【ご指摘事項】

貯蔵架台の設計について、クラス3容器の支持構造物として強度設計することの妥当性を示すこと。

貯蔵架台は、クラス3容器である使用済燃料乾式貯蔵容器（以下「乾式キャスク」という。）の支持構造物であることから設計・建設規格のクラス3支持構造物として設計している。以下に、貯蔵架台をクラス3支持構造物として強度評価することの妥当性を示す。

図1 熱流動解析の評価範囲及び床面コンクリート温度分布

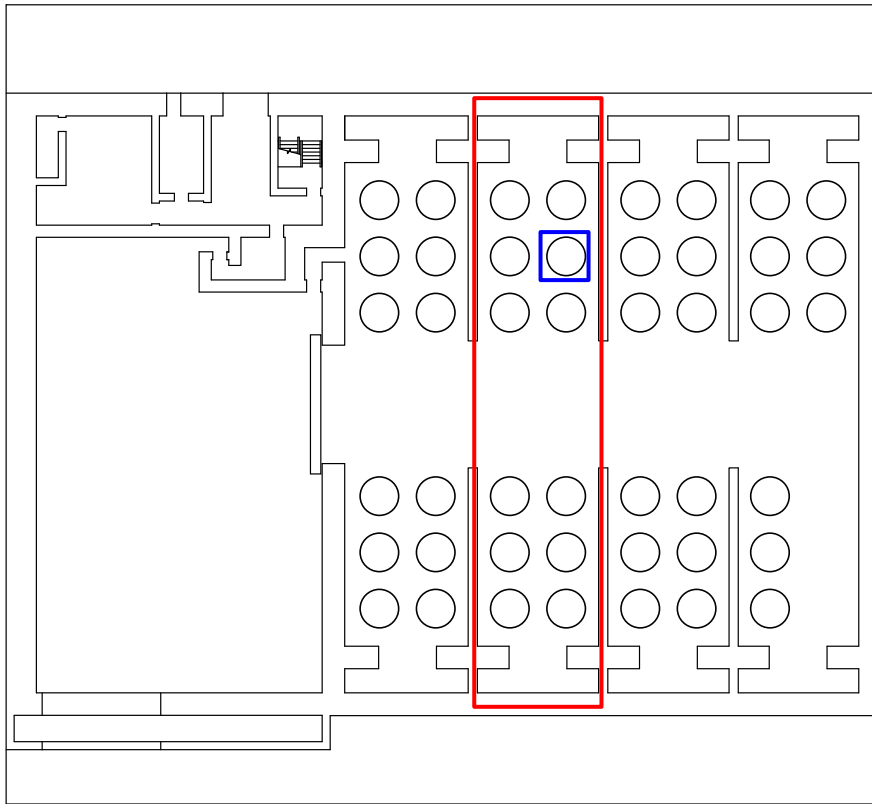
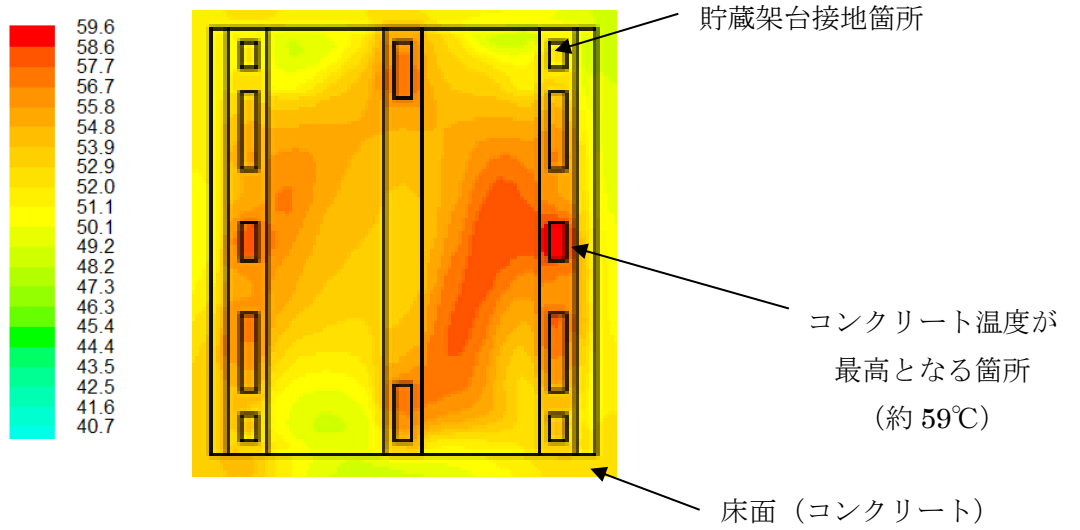
乾式キャスクの除熱評価において、コンクリートの健全性を説明すること。

乾式貯蔵建屋の設計にあたって、乾式キャスクからの熱伝達を考慮した貯蔵エリアの三次元モデルを用い、表 2 の条件で直接床面温度の評価を実施している。評価範囲及び床面のコンクリート温度分布図を図 1 に示す。

乾式キャスクを設置した床面のコンクリート温度は 6.5°C 以下(約 5.9°C)となり、健全であると考えられる。

図1 設計承認申請における除熱解析モデル

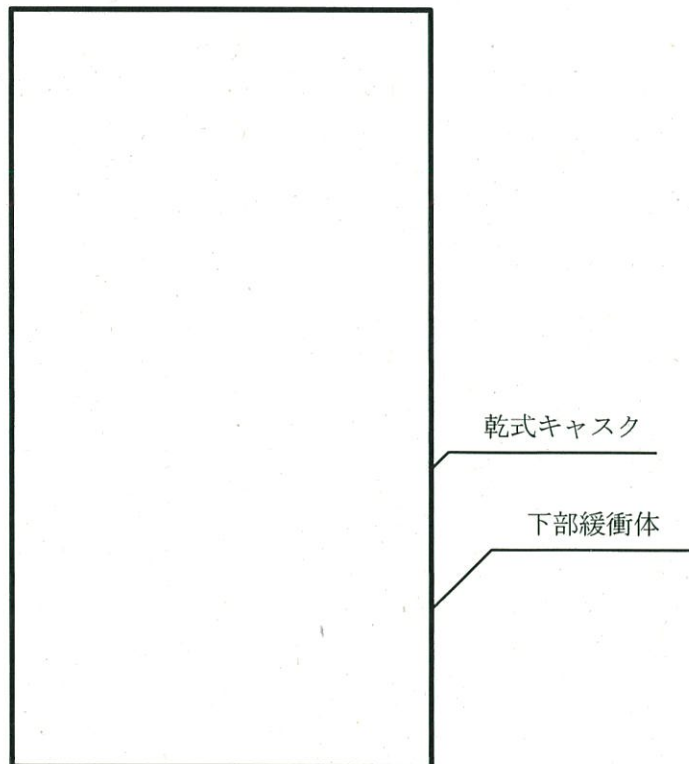
キャスク底部熱逃げ量の算出について、当該評価は過去に実績のある評価なのか。ある場合、その実績を示すとともに、実績がない場合、当該評価が本申請において妥当であることを説明すること。

- ・既承認済の使用済燃料乾式貯蔵容器（タイプ1及びタイプ2）の核燃料輸送物設計承認申請において、**図1**に示すとおりキャスクの底部に緩衝体を取り付けたモデルにて除熱評価を行っており、キャスク底部から下部緩衝体に熱が伝わり、下部緩衝体から自然対流により放熱される系が模擬されている。
